**MRAe**

**Avis  
sur la création d'une centrale photovoltaïque au sol  
Graulhet (81)**

N°Saisine : 2024-012777

Avis émis le 05 mars 2024

Figure 3 : Plans de masse issus de l'étude d'impact et de la demande de permis de construire et zoom sur les parties modifiées

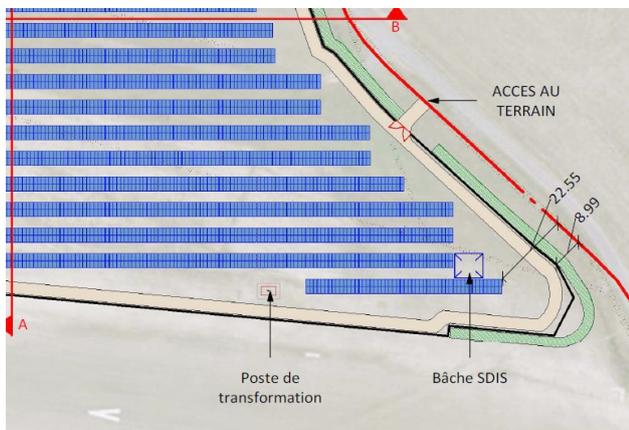
Néanmoins, la MRAe relève que le plan de masse du projet présenté dans le dossier de demande de permis de construire daté du 21 avril 2023 diffère légèrement du plan de masse de l'étude d'impact datée de mai 2021. L'emprise du plan de masse du permis de construire est restreinte (implantation reculée par rapport à la piste et suppression des haies éco-paysagères).

Pour l'appréciation du projet sur les aspects environnementaux et paysagers, la MRAe estime qu'il y a lieu de prendre en compte le fait que le projet définitif est légèrement différent du projet présenté dans l'étude d'impact.

**La MRAe recommande d'actualiser l'étude d'impact en considérant le projet définitif, de ré-évaluer les impacts et de définir les mesures en conséquence.**

Figure 4: Localisation des enjeux écologiques locaux par rapport à l'emprise du projet

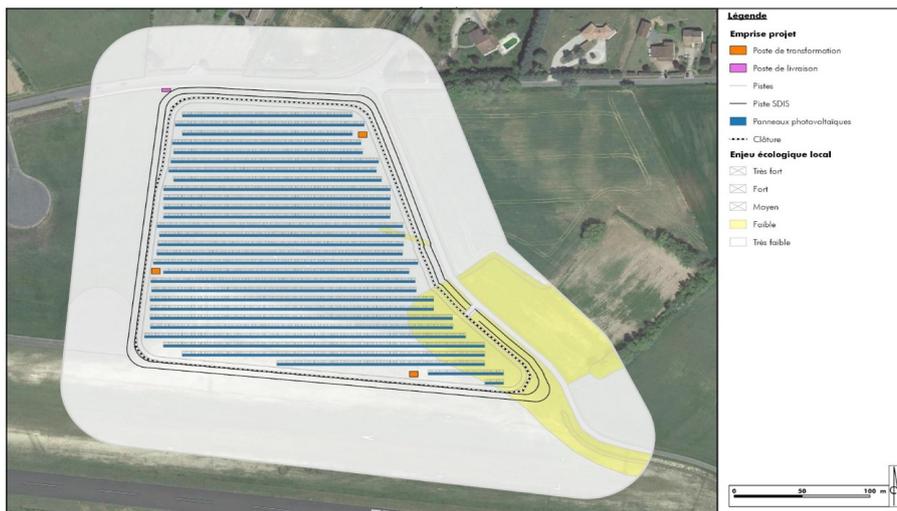
La MRAe souscrit à la conclusion que les enjeux au titre de la biodiversité sont faibles et elle considère que les mesures proposées sont bien adaptées aux caractéristiques spécifiques du site.
